改善箇所説明図

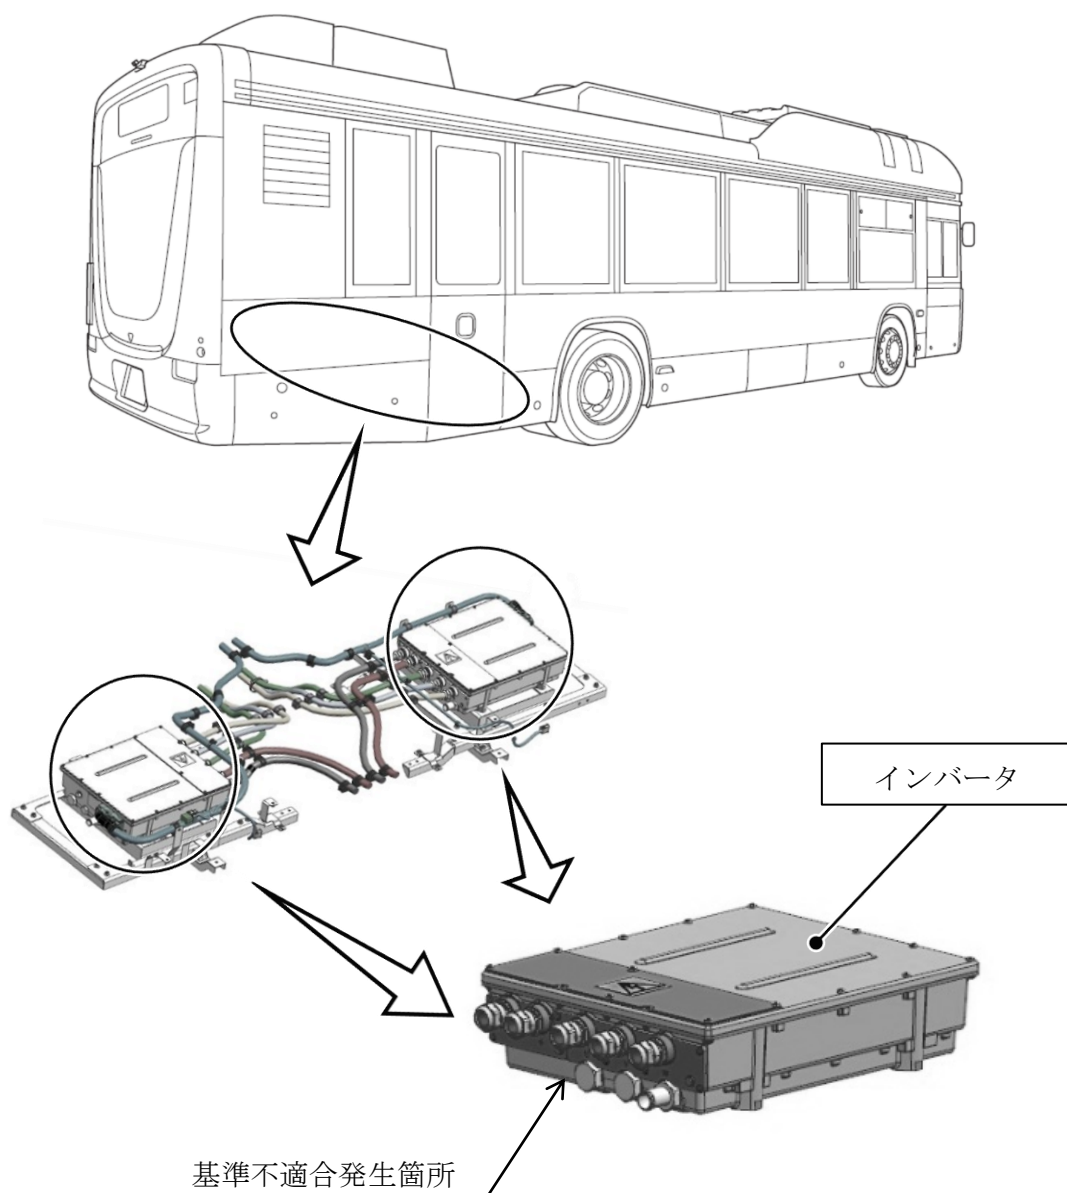
電力変換装置（インバータ）において、基板のはんだ付け工程が不適切なため、正しくはんだ付けされていないものがあり、熱膨張と収縮の繰り返しにより当該はんだ部に亀裂が生じることがある。そのため、端子部の接触が不安定となり制御信号が乱れ、インバータ内部で短絡が発生し、EVシステム異常警告灯が点灯して走行不能となるおそれがある。また、当該短絡により車両の制御回路が損傷すると、連続通電によりハーネス等が発熱し、最悪の場合、火災に至るおそれがある。

全車両、インバータを良品に交換するとともに、故障コードを点検し、関連する異常がないことを確認する。
